**AVIS DE L'HYDROGEOLOGUE AGREE EN MATIERE D'HYGIENE PUBLIQUE.  
PAR LE MINISTERE CHARGE DE LA SANTE.**

## **RAPPORT DEFINITIF.**

**STATION DE PRELEVEMENT G5  
SUR LE CANAL BRL DE CAMPAGNE  
POUR L'ALIMENTATION EN EAU POTABLE DE  
BEAUVOISIN.**

RAPPORT HA-30- 2008-05. 05-01-2010

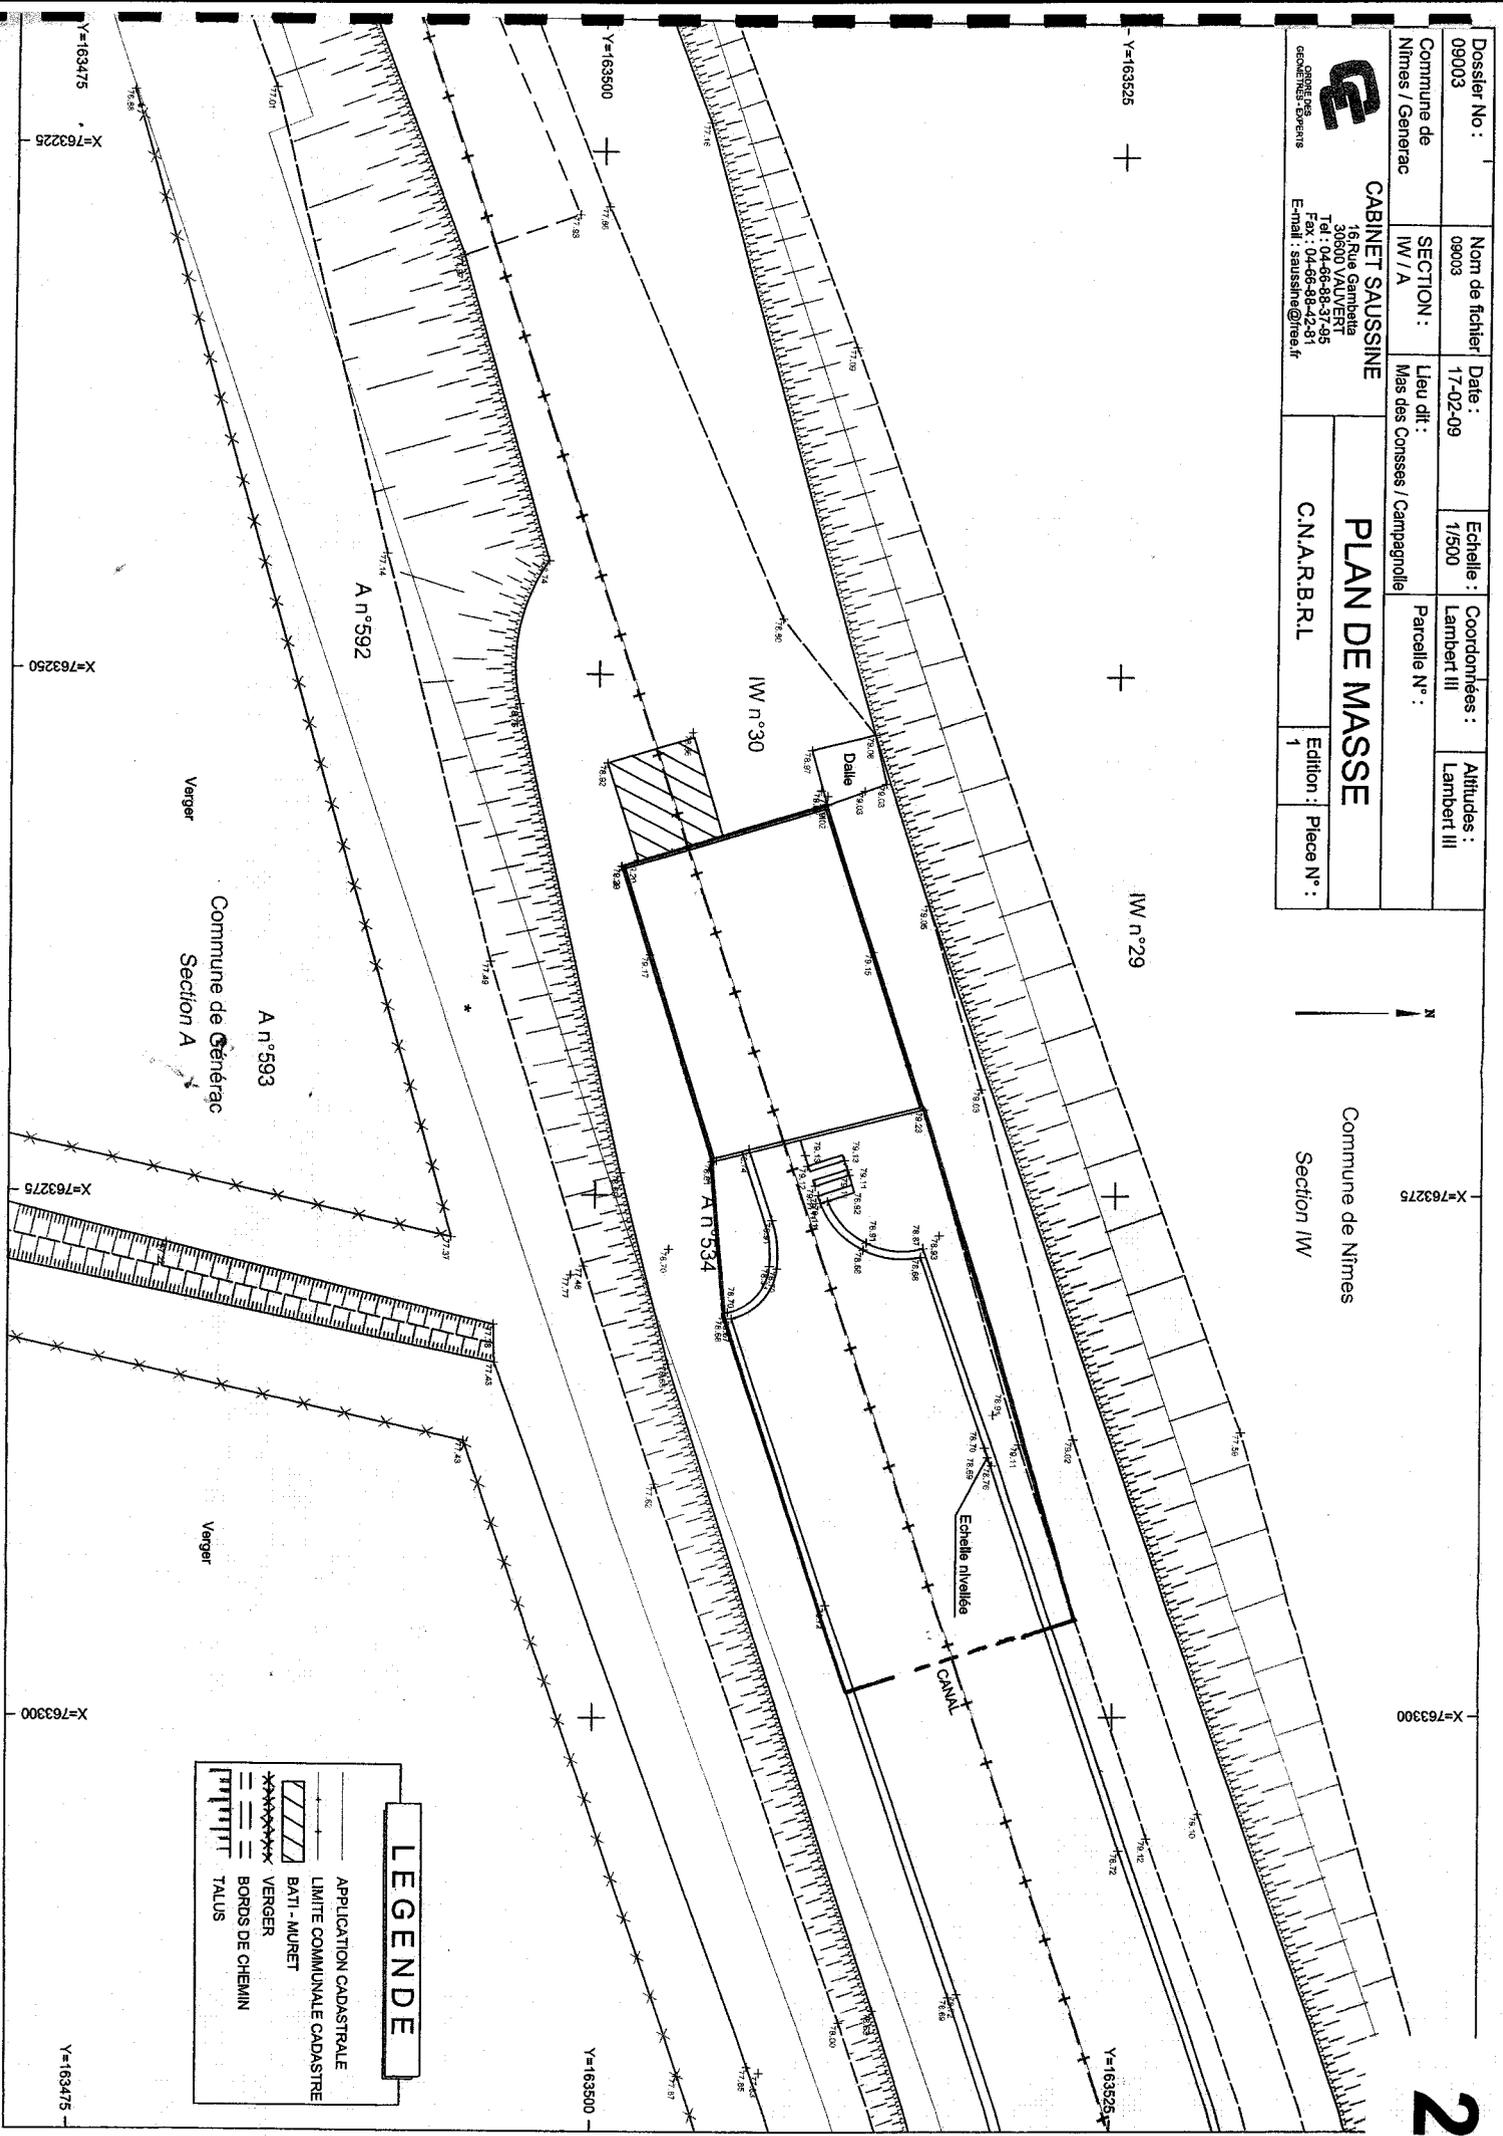
Les limites du Périmètre de Protection Immédiate proposé figurent en ANNEXE 2.

- réhabilitation de la clôture existante avec une rehausse significative (clôture infranchissable) ;
- complément de cette protection par un « retour » (vers l'intérieur du canal) de clôture adéquat (zone est de la prise) au niveau du canal comme indiqué sur le plan en ANNEXE 2 ; il conviendra compte tenu des actes de vandalisme possibles, de procéder périodiquement à un contrôle de la clôture et aux réparations qui s'imposent pour conserver un dispositif en parfait état,
- mise en place d'un portail fermant à clé et au moins aussi haut que la clôture,
- capot grillagé de la fosse de prélèvement en amont immédiat de l'entrée.

Un dispositif d'alerte à la pollution par les hydrocarbures sera implanté au sein du Périmètre de Protection Immédiate, au niveau de la fosse de prélèvement en amont immédiat de l'entrée.
